Sept 85

Angående Kommunikations-processorkortet 55 21138-01

Apparat typ: Kommunikations-processorkortet 55 21138-01.

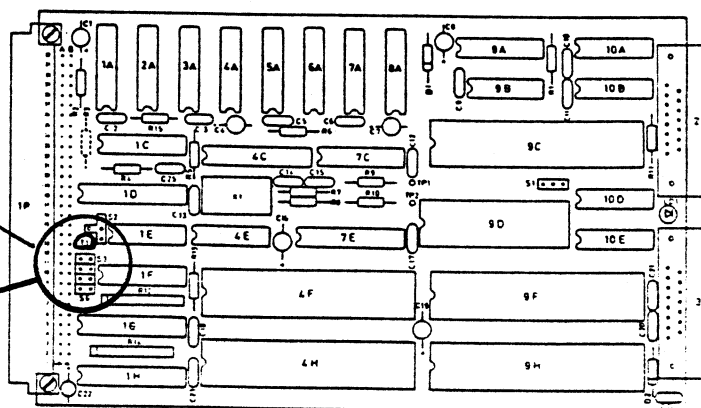
1. Felsymptom: Vid användning i ABC 1600/9000 kan kortet förorsaka systemkrasch om andra kort samtidigt används i DataBoardracken.

Felorsak: Transistorn T1 som används för att generera Card Select Back (CSB) har för lång efterledningstid. På grund därav kan kortet fortfarande vara aktivt samtidigt som ett nytt kort väljs upp. CSB används inte i 800-världen, men hos en kund kan ju korten flyttas mellan maskinerna. Därför är det viktigt att få bort alla felaktiga transistorer.

På grund av att BC 635 och 2N2369 inte har samma benkonfiguration måste 2N2369 vridas ett tredjedels varv medurs vid monteringen.

Fältåtgärd: Om T1 är av typen BC 635 skall den bytas ut mot typen 2N2369 (art nr: 63 20050-01). Är den däremot av typ 2N3704 behöver den inte bytas.

T1 i ursprungligt läge

T1 i nya läget
(vriden ett tredjedels
varv medurs)
